INFORME DE HITO DE CONTROL Nº 025-2025-OCI/5347-SCC

**“MEJORAMIENTO DEL SERVICIO DE EDUCACIÓN SUPERIOR
TECNOLÓGICA DEL I.E.S.T.P. LUIS E. VALCÁRCEL, DISTRITO
DE ILO, PROVINCIA DE ILO Y DEPARTAMENTO DE
MOQUEGUA”**

**HITO DE CONTROL N.º 2 – EJECUCIÓN DE LA OBRA AL MES
DE ABRIL DE 2025**

Imagen n.º 1

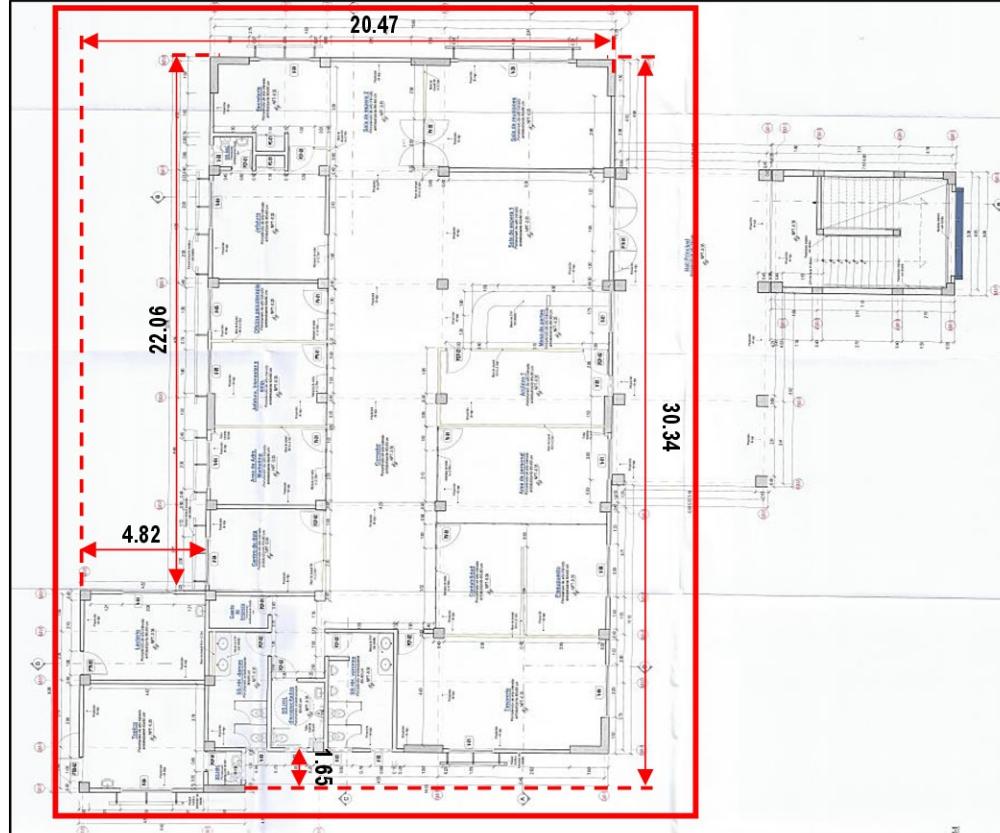
Sobre el particular, la Comisión de Control efectuó la revisión del expediente técnico correspondiente a la modificación n.º 10, advirtiendo que el sector 1 del bloque A1 (Administración), presenta irregularidad estructural en planta debido a esquinas entrantes; sin embargo, en la memoria de cálculo estructural del mencionado bloque no se consideró un análisis al respecto, a fin de determinar la necesidad de considerar los factores de irregularidad. A continuación, se aprecia la planimetría del sector 1 del bloque A1 y los factores de irregularidad considerado en la memoria de cálculo correspondiente.

Como se puede apreciar de las imágenes anteriores, la planimetria de la edificación correspondiente al sector 1 del bloque A1 presenta irregularidad en planta por esquinas entrantes y esta no fue considerada en el análisis de determinación de los factores de irregularidades estructurales en planta debido a que para esquinas entrantes se consideró factores de 1, tanto para la dirección X-X como en la dirección Y-Y.

Al respecto, la tabla n.º 9 de la Norma E.030, Diseño Sismorresistente, del Reglamento Nacional de Edificaciones, en adelante “RNE”, establece que: “La estructura se califica como irregular cuando tiene esquinas entrantes cuyas dimensiones en ambas direcciones son mayores que 20% de la correspondiente dimensión total en planta”. En ese entender, si solo consideramos la esquina entrante de mayor dimensión, en la dirección X-X tenemos una entrante de 4,82 m que representa el 23,55% de la longitud total de 20,47 m en esa dirección; por otro lado, en la dirección Y-Y tenemos una entrante de 22,06 m que representa el 72,71% de la longitud total de 30,34 m en esa dirección; ambos porcentajes superiores al 20% establecido como porcentaje máximo.

Así entonces, podemos concluir que en la memoria de cálculo del sector 1 del bloque A1, del expediente técnico de la modificación n.º 10, no se realizó el análisis de irregularidades en planta por esquinas entrantes, en vista que se consideró factores de irregularidad estructural en planta (Ip) iguales a la unidad en ambas direcciones de la estructura y con estos valores se efectuó el análisis y diseño sismorresistente, hecho que puede afectar a la seguridad y estabilidad de la estructura.

Imagen n.º 3
Distribución en planta del bloque I (Cafetería), donde se aprecia las irregularidades en planta debido a esquinas entrantes y sistemas no paralelos

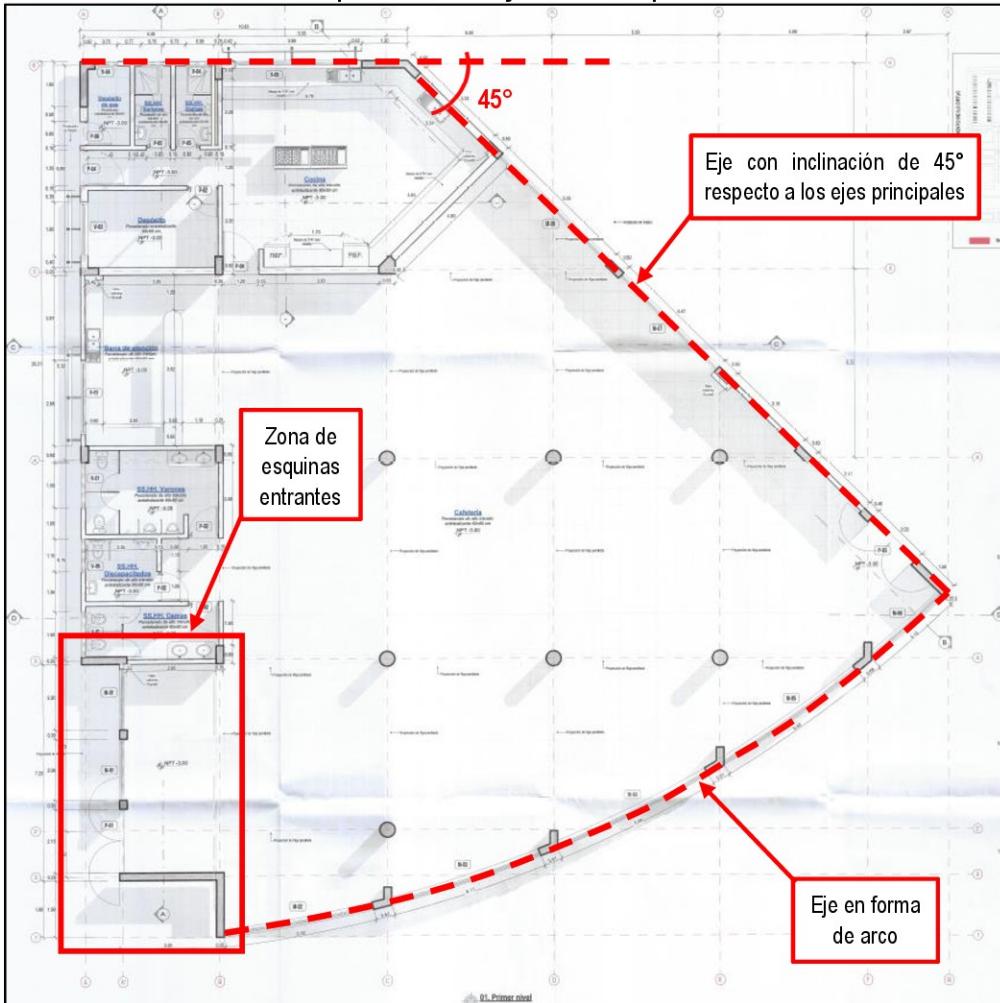
De la revisión del expediente técnico de la modificación n.º 10, la comisión de control advierte que la estructura del bloque I (Cafetería), presenta irregularidad estructural en planta debido a esquinas entrantes y sistemas no paralelos; sin embargo, en la memoria de cálculo estructural del mencionado bloque solo se consideró la irregularidad debido a las esquinas entrantes y no se efectuó el análisis respecto a los sistemas no paralelos, por tanto, no se consideró el factor de irregularidad correspondiente. A continuación, se muestra la planimetria del bloque I y los factores de irregularidad considerados en la memoria de cálculo correspondiente.

Como se puede apreciar de las imágenes anteriores, la planimetría de la edificación correspondiente al bloque I presenta irregularidad en planta por esquinas entrantes y sistemas no paralelos; además, si bien en el análisis de determinación de los factores de irregularidades estructurales en planta debido a esquinas entrantes se consideró factores de 0,9, en el cuadro de resumen de la figura n.º 5 se consignó factores de irregularidad de 1,00, tanto para la dirección X-X como en la dirección Y-Y.

Aunado a ello, para la irregularidad en planta debido a sistemas no paralelos se consideró factores de irregularidad de 1,00 en ambas direcciones; sin embargo, existe un eje con inclinación de 45° respecto a los ejes principales, además existe un eje en forma de arco; por tanto, como uno de los ejes tiene un ángulo mayor a 30° y otro eje tiene forma de un arco, se debió efectuar el análisis para determinar si los elementos estructurales ubicados en estos ejes resisten menos que 10% de la fuerza cortante del piso, caso contrario debieron aplicar los factores de irregularidad correspondientes, según queda establecido en la tabla n.º 9 de la Norma E.030, Diseño Sismorresistente del RNE.

Así entonces, podemos concluir que en la memoria de cálculo del bloque I (Cafetería), del expediente técnico de la modificación n.º 10, no se consideró el análisis de irregularidades en planta por esquinas entrantes y no se analizó la irregularidad en planta por sistemas no paralelos, en vista que se consideró factores de irregularidad estructural en planta (Ip) iguales a la unidad en ambas direcciones de la estructura y con estos valores se efectuó el análisis y diseño sismorresistente, hecho que puede afectar a la seguridad y estabilidad de la estructura.

Imagen n.º 5
Discrepancias identificadas entre la memoria de cálculo y los planos del bloque A1-1

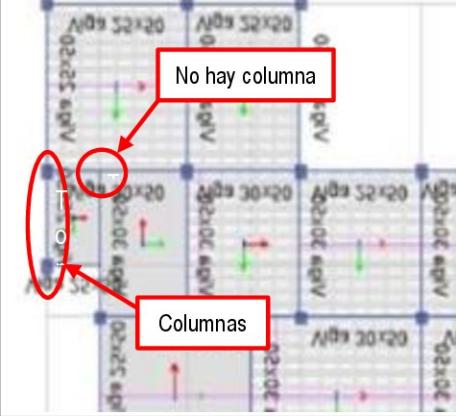
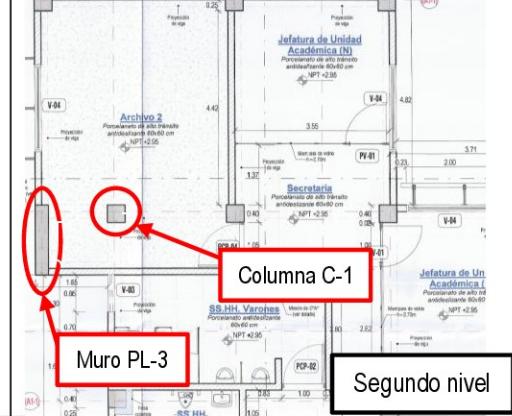
Según la distribución de los elementos estructurales (columnas) en el servicio higiénico del tópico del primer nivel del sector A1-1 y su continuidad en el ambiente archivo 2 del segundo nivel del diseño modelado en Etabs de la memoria de cálculo aprobada solo consideró 2 columnas; sin embargo, en los planos estructurales y arquitectónicos del proyecto se ha considerado una distribución distinta de los elementos estructurales (1 columna y 1 muro estructural) para el mismo ambiente, tal como se muestra a continuación:

No hay columna Columnas	 Muro PL-3 Columna C-1
De manera similar, en el eje 1, tramo H-G, del segundo nivel solo se consideró 2 columnas, además no existe columna en la intersección de los ejes H y 2.	De manera similar, en el segundo nivel se ha considerado un muro estructural de concreto armado en el eje 1, tramo H-G, además una columna en la intersección de los ejes H y 2.

Esta inconsistencia técnica entre los planos y la memoria de cálculo estructural del sector A1-1 puede afectar la estabilidad y calidad de la estructura, esto debido a que el modelo estructural no representa a la estructura que se consideró en los planos del expediente técnico.

Imagen n.º 7
Discrepancias identificadas en el detalle de la viga de cimentación del eje H-H contenido en el plano A1-01-03

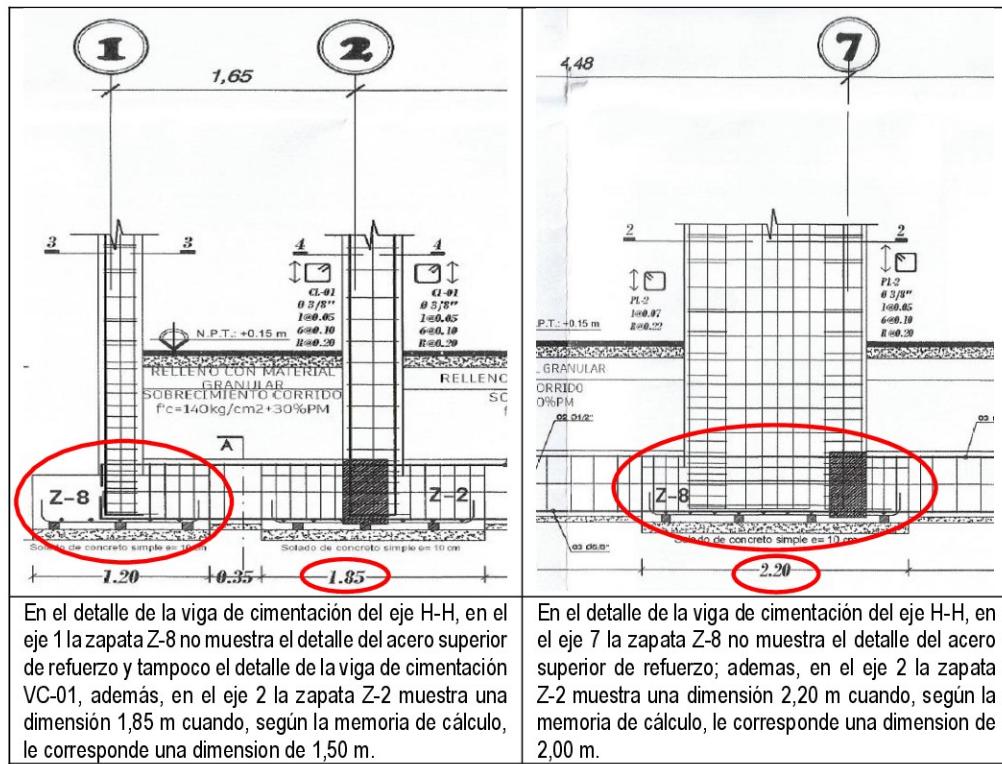
Además, de la revisión del plano A1-01-03 "Plano detalles - vigas de cimentación Bloque A1-01", la comisión de control advierte que ninguna de las zapatas tipo Z-4, Z-5, Z-6, Z-7 y Z-8 muestran el detalle del acero superior de refuerzo; asimismo, en el "Detalle de viga de cimentación - eje H-H", en la zapata tipo Z-8 ubicada en el eje 1, no se consideró el detalle de la viga de cimentación VC-01, así también, en el eje 2, la zapata Z-2 muestra una dimensión de 1,85 m cuando le corresponde una dimensión de 1,50 m, según la memoria de cálculo y el cuadro de zapatas del plano A1-01-02; a su vez, en mismo detalle del eje H-H, la zapata Z-8 ubicada en el eje 7 tiene una longitud de 2,20 m cuando le corresponde una longitud de 2,00 m, según la memoria de cálculo y el cuadro de zapatas del plano A1-01-02, tal como se muestra a continuación:

Imagen n.º 8
Discrepancias identificadas en el eje 2-2 tramo E-H en el plano A1-01-03 del proyecto y la correspondiente planilla de metrados

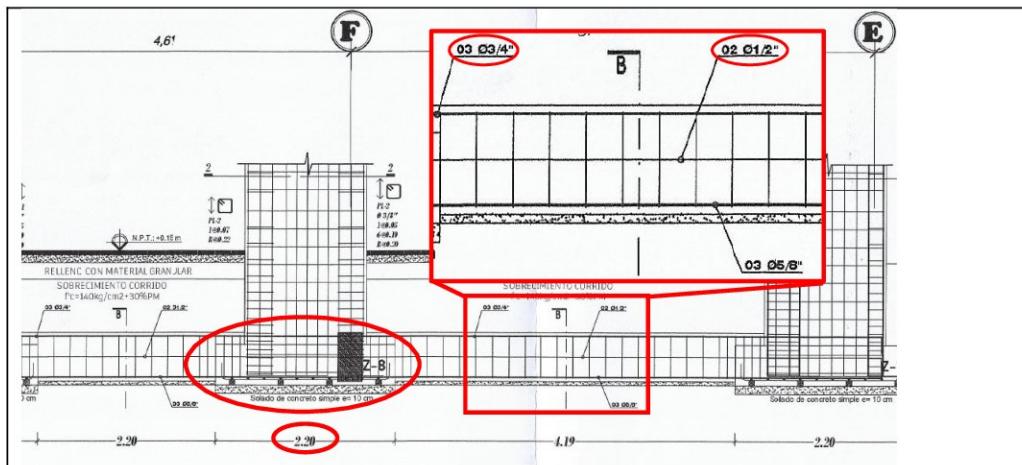
Otro aspecto a considerar está relacionado con la ausencia de detalle del acero de refuerzo superior en la zapata Z-8 ubicada en el eje F, correspondiente al "Detalle de viga de cimentación - eje 2" del plano A1-01-03, ademas, en el tramo E-H del eje 2 se aprecia que la viga de cimentación está reforzada en la parte superior con 3 barras de acero corrugado de $\frac{3}{4}$ " y en la zona central con 2 barras de acero corrugado de $\frac{1}{2}$ "; sin embargo, en la planilla de metrados de la partida 01.02.01.01.04.02.03 "Viga de cimentación, acero $f_y=4200 \text{ kg/cm}^2$ ", para el eje 2 tramo E-H, solo se realizó el metrado de 3 barras de acero corrugado de $\frac{5}{8}$ " en la zona superior de la viga de cimentación y no se consideró el refuerzo de acero en la zona central, tal como se muestra a continuación.

El detalle de viga de cimentación - eje 2" del plano A1-01-03, tramo E-F muestra que la zapata Z-8 no considera el detalle del acero superior de refuerzo; ademas, en el eje F la zapata Z-8 muestra una longitud 2,20 m cuando, según la memoria de cálculo, le corresponde una longitud de 2,00 m. Por otro lado, se muestra que la viga de cimentación en el tramo E-H considera 3 barras de $\frac{3}{4}$ " de acero corrugado en la parte superior y 2 barras de acero corrugado de $\frac{1}{2}$ " en la zona central de la viga.

Imagen n.º 9
Discrepancias identificadas en el eje C tramo 6'-9 correspondiente a los planos A1-01-02 y A1-01-03

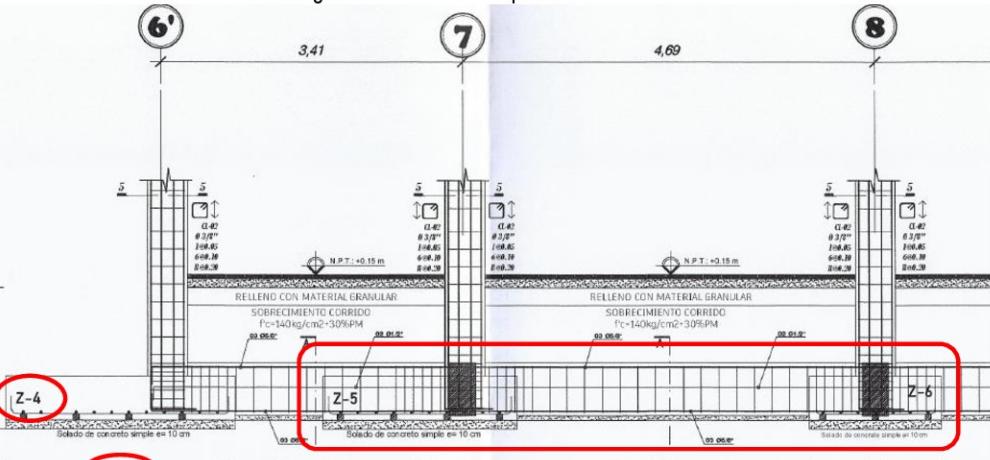
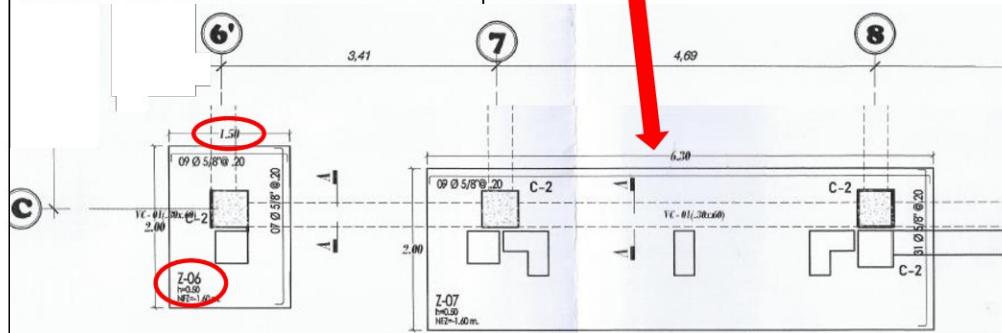
De otro lado, en el "Detalle de viga de cimentación - eje C' del plano A1-01-03", la zapata Z-4 ubicada en el eje 6' muestra un ancho de 2,60 m y en los ejes 7 y 8 se consideró zapatas tipo Z-5 y Z-6 respectivamente; sin embargo, según el plano A1-01-02, el ancho de la zapata Z-6 ubicado en el eje 6' es de solo 1,50 m de ancho, además en el tramo 7-8 se consideró una zapata combinada tipo Z-7 de 6,30 m de longitud, tal como se muestra a continuación:

Imagen n.º 10
Discrepancias identificadas en el eje 7 tramo E-D en los planos A1-01-02 y A1-01-04

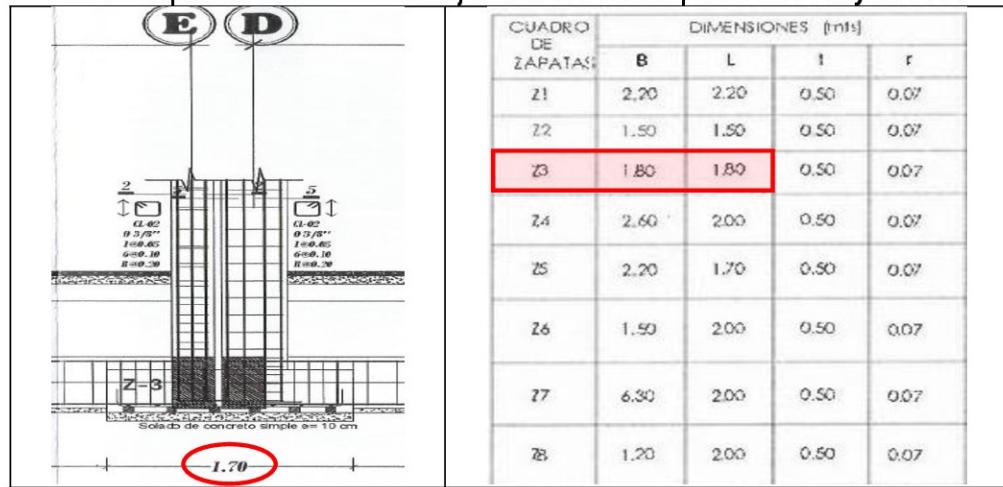
Con respecto a la zapata Z-3 ubicada en la intersección del eje 7 con los ejes E y D, según los planos A1-01-02 y A1-01-04 tiene una dimensión 1,70 m; no obstante, según la memoria de cálculo debe tener una dimensión de 1,80 m, tal como se muestra a continuación:

Imagen n.^o 12

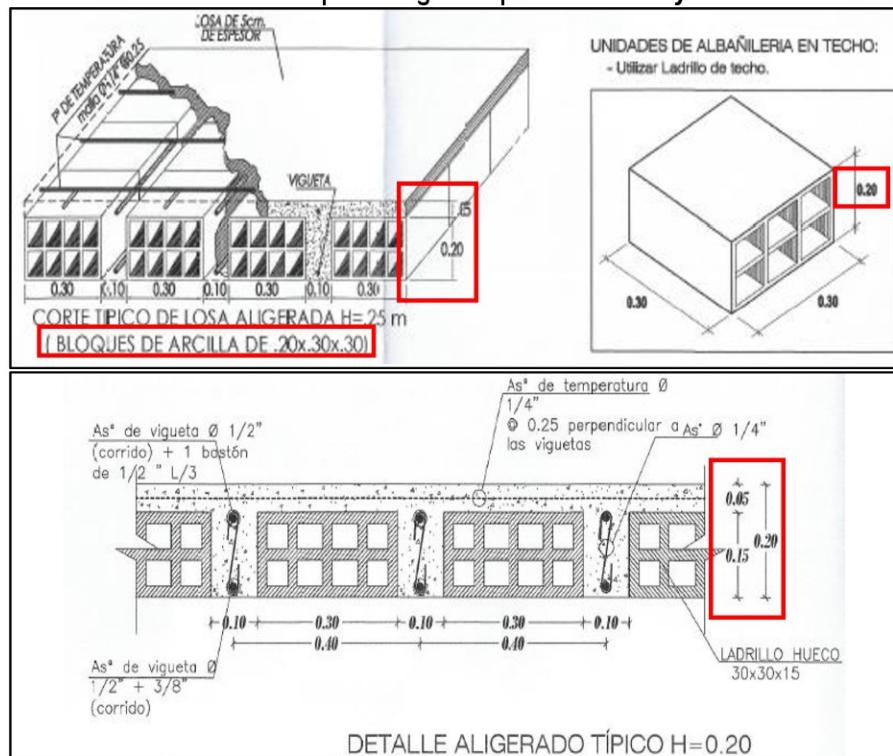
Asimismo, en los planos A1-01-05 “Plano de losa aligerada - Primer nivel bloque A1-01” y A1-01-07 “Plano de losa aligerada - Segundo nivel bloque A1-01”, se advierte la misma inconsistencia en los detalles de las “Unidades de albañilería en techo” y “Corte típico de losa aligerada H=0.25 m (Bloque de arcilla de 20x30x30)”, de los que se advierte que el bloque de ladrillo de techo tiene una altura de 20 cm; no obstante, en la memoria de cálculo del bloque A1, que corresponde al sector A1-01, se consideró un bloque de ladrillo de 15 cm de altura, conforme se aprecia en la siguiente imagen.

Imagen n.º 13

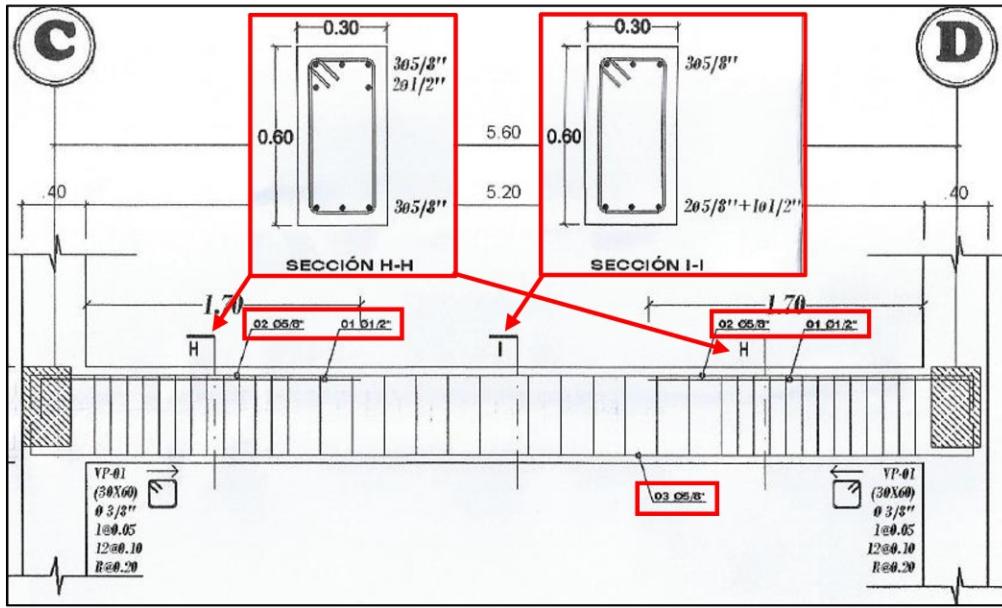
De otro lado, la comisión de control advirtió discrepancias en los planos A1-01-06 y A1-01-08, específicamente con el detalle de las secciones de vigas C-C, E-E, G-G, H-H e I-I, los que no coinciden con el detalle de algunas vigas, conforme se aprecia a continuación.

Detalle de la viga correspondiente a los ejes 6', 7 y 9 del primer nivel del sector A1-01, según el plano A1-01-06, donde se advierte que no coinciden los aceros de refuerzo de las secciones H-H e I-I

Imagen n.º 14

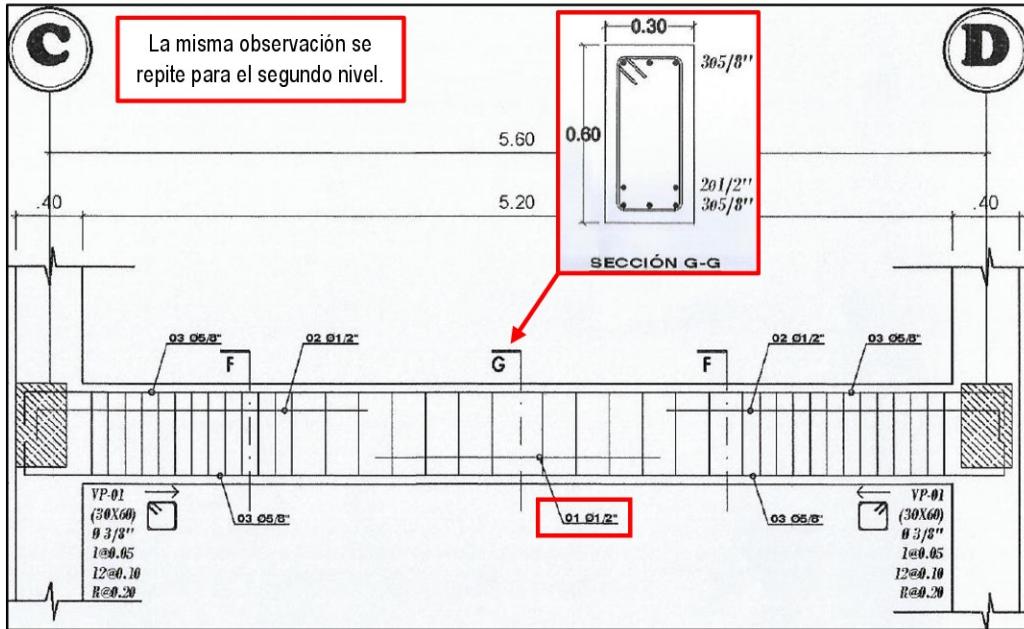
Detalle de la viga correspondiente al eje 8 del primer y segundo nivel del sector A1-01, según los planos A1-01-06 y A1-01-08, donde se advierte que no coinciden los aceros de refuerzo de la sección G-G

Estas discrepancias también se observan en la planilla de metrados de la partida 01.02.01.01.04.07.03 "Vigas, acero fy =4200 kg/cm²", logrando advertir que para la viga VP-01 (0.30 x 0.60 m) del segundo nivel en los ejes 6', 7, 8 y 9 en el tramo C-D no guarda relación con lo graficado en la lámina A1-01-08 "Plano detalles - Vigas segundo Nivel Bloque A1-01" según se detalla a continuación:

- El plano A1-01-08 establece que en la zona central de la viga del eje 8, tramo C-D, tiene un refuerzo conformado por 3 barras de acero corrugado de 5/8" en la parte superior y 3 en la parte inferior, a todo lo largo de la viga, además, tiene 1 barra de acero corrugado de 1/2" en la parte inferior, no obstante, esta barra de acero solo se ubica en la parte central (no se detalla longitud); mientras, la planilla de metrados de la partida 01.02.01.01.04.07.03 establece que la viga tiene un refuerzo de 3 barras de acero corrugado de 5/8" en la parte superior y 3 en la parte inferior, a todo lo largo de la viga, además, tiene 2 barras de acero corrugado de 1/2" en la zona media, a todo lo largo de la viga.

- El plano A1-01-08 establece que en la zona de los extremos laterales de las vigas de los ejes 6', 7 y 9, tramo C-D, tienen un refuerzo conformado por 2 barras de acero corrugado de 5/8" en la parte superior y 3 en la parte inferior, a todo lo largo de la viga, además, tienen 1 barra de acero corrugado de 1/2" en la parte superior, que solo se proyecta hasta una longitud de 1,70 m desde los apoyos hacia la zona central; sin embargo, la planilla de metrados de la partida 01.02.01.01.04.07.03 establece un refuerzo para estas vigas, igual al descrito en el párrafo anterior.

Imagen n.º 15

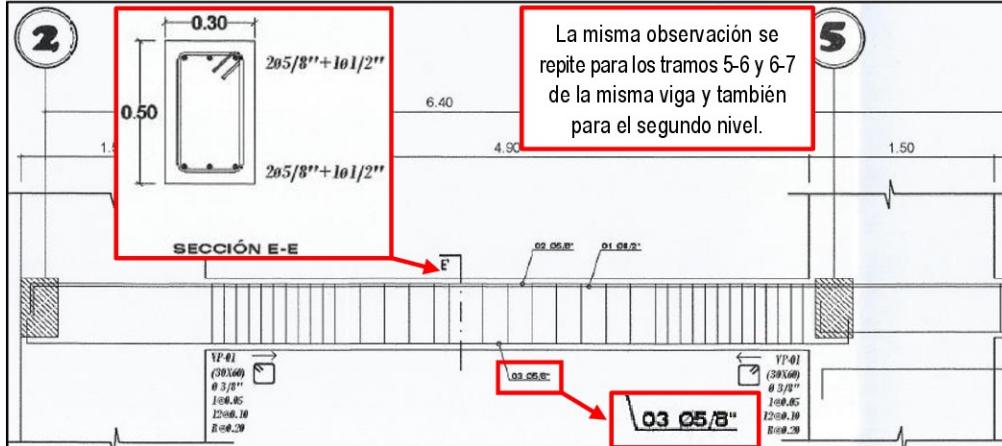
Detalle de la viga correspondiente a los ejes 2 y 10 del primer y segundo nivel del sector A1-01, según planos A1-01-06 y A1-01-08, donde se advierte que no coinciden los aceros de refuerzo de la sección E-E

Imagen n.º 16

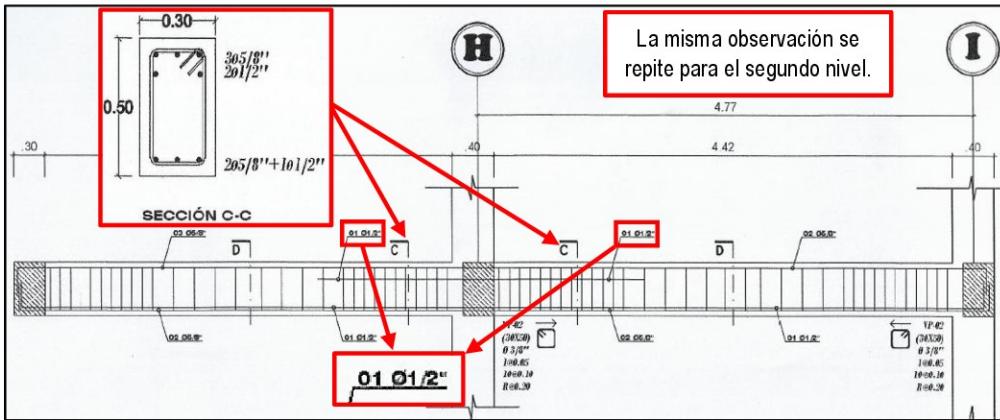
Detalle de la viga correspondiente al eje 3 del primer y segundo nivel del sector A1-01, según los planos A1-01-06 y A1-01-08, donde se advierte que no coinciden los aceros de refuerzo de la sección C-C
